Keuringsverslag van een elektrische laagspanning- en zeer lage spanningsinstallatie

NIET CONFORM

Straatnaam Maaseikerlaan
Huisnummer 81
Busnummer
Postcode 3680
Gemeente Neeroeteren
Land België

Controlebezoek van een oude huishoudelijke elektrische installatie van een wooneenheid bij verkoop op vraag van de verkoper volgens (KB 08/09/2019) - AREI Boek 1- 8.4.2. en 8.2.1. en 4.2.4.3.

Afbeelding schakel- en verdeelbord:

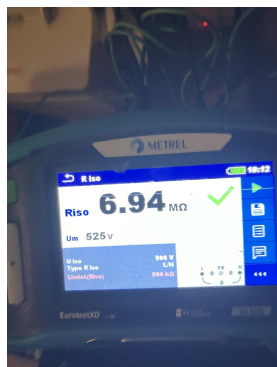
15.01 Het verdeelbord is niet makkelijk toegankelijk. (Boek 1 Onderafdeling 5.3.5.1.C.)

15.05 De deur en/of afschermplaat van het schakelbord dient (terug)geplaatst worden. Aanraking van onder spanning staande delen mogelijk. (Boek 1 Afdeling 5.1.4. en 5.3.5.1.A. en 4.2.2.3.)

15.10 Niet gebruikte invoeringen van het verdeelbord zijn niet correct of onvoldoende afgedicht. (Boek 1 Afdeling 5.1.4. en 4.2.2.3.)

16.01 Een verzegelbare differentieelstroombeschermingsinrichting dient geplaatst te worden aan het begin van de installatie. (Boek 1 Onderafdeling 4.2.4.3.)

16.06 De differentieelstroombeschermingsinrichtingen die worden geplaatst in huishoudelijke installaties zijn ten minste van het type A. Een differentieelstroombeschermingsinrichtingen van het type AC is niet toegelaten. (Boek 1 Onderafdeling 5.3.5.3.)

17.02 De smeltzekeringhouders of houders van kleine vermogensschakelaars met pennen met een sectie kleiner dan 10mm² dienen voorzien te worden van kalibreerelementen. (Boek 1 Onderafdeling 5.3.5.5.A.)

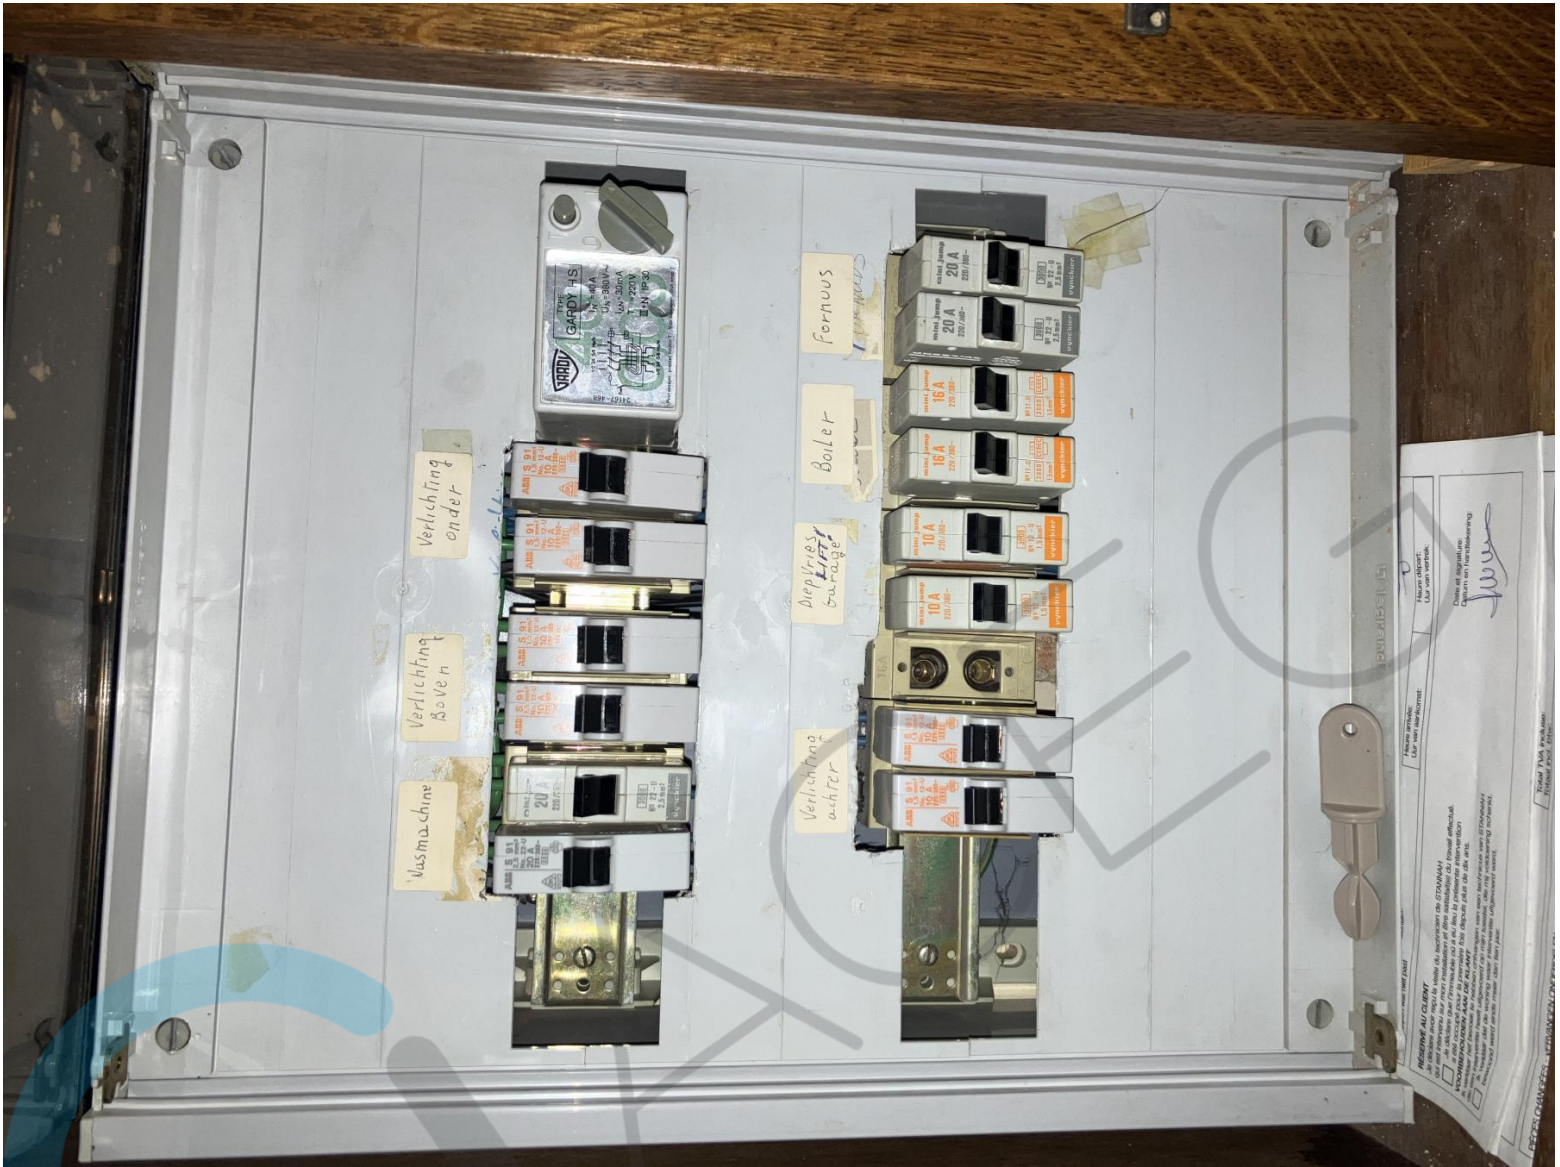
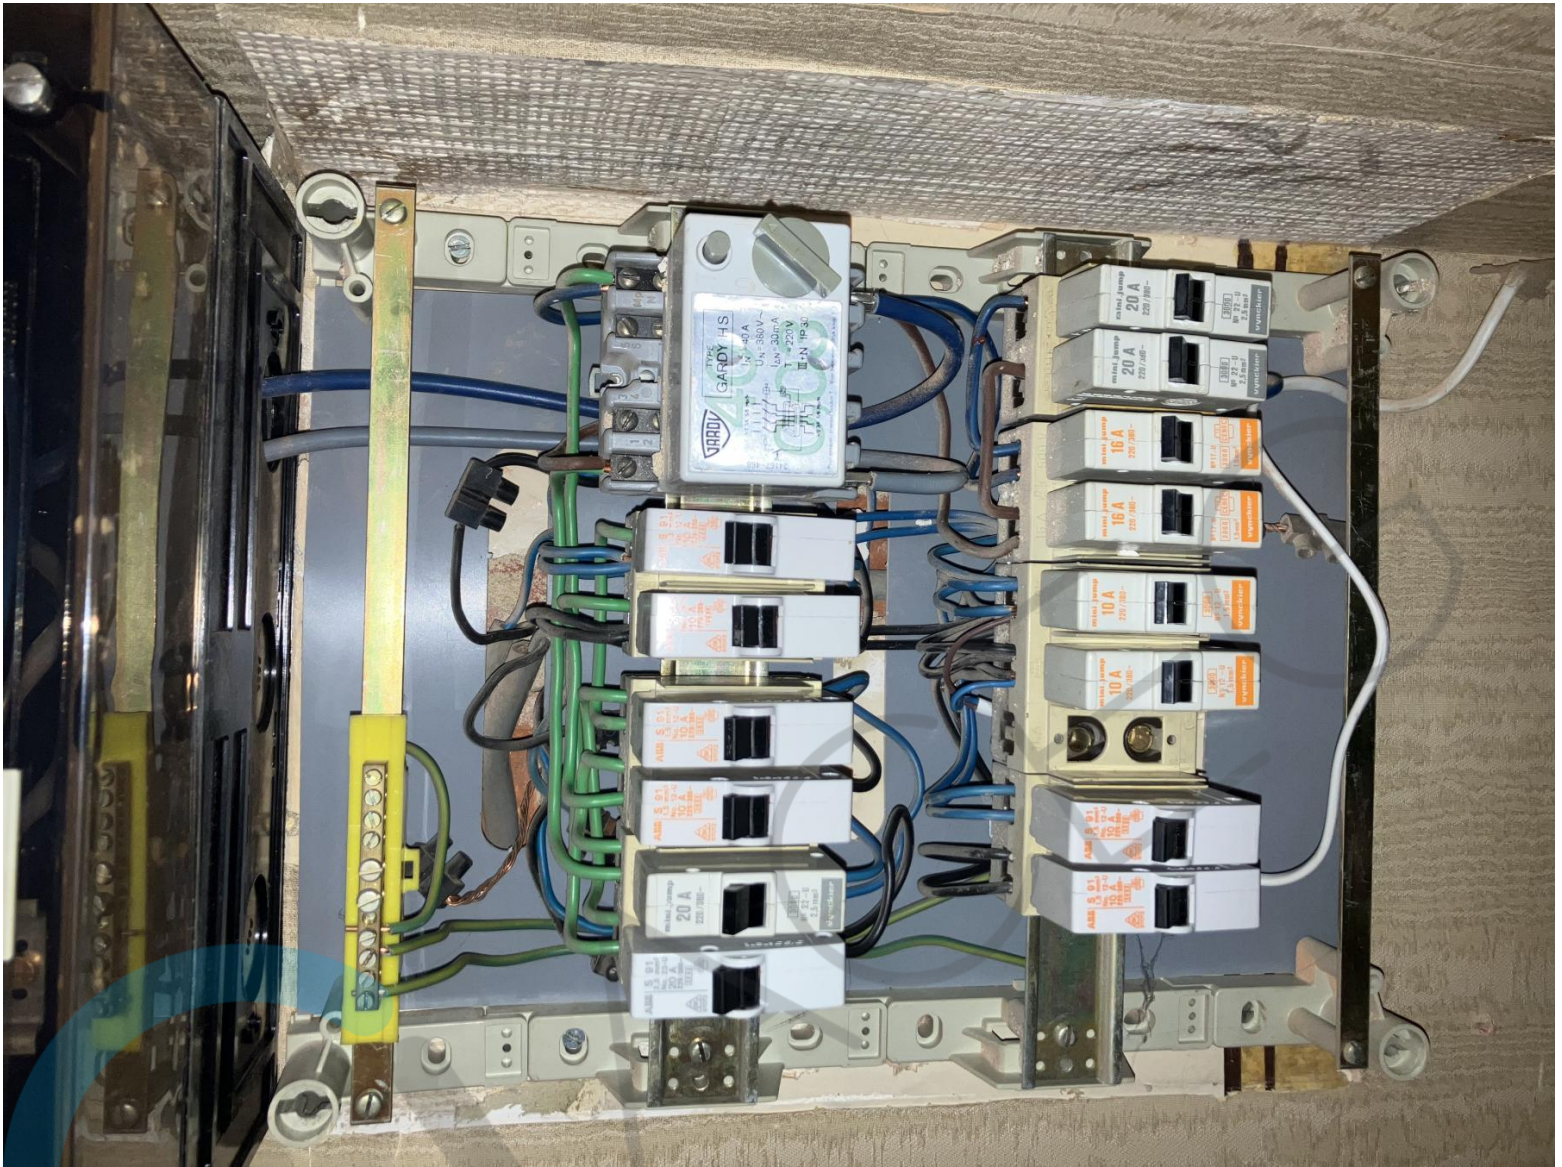
Voeding lift zonder zekering

Voeding lift
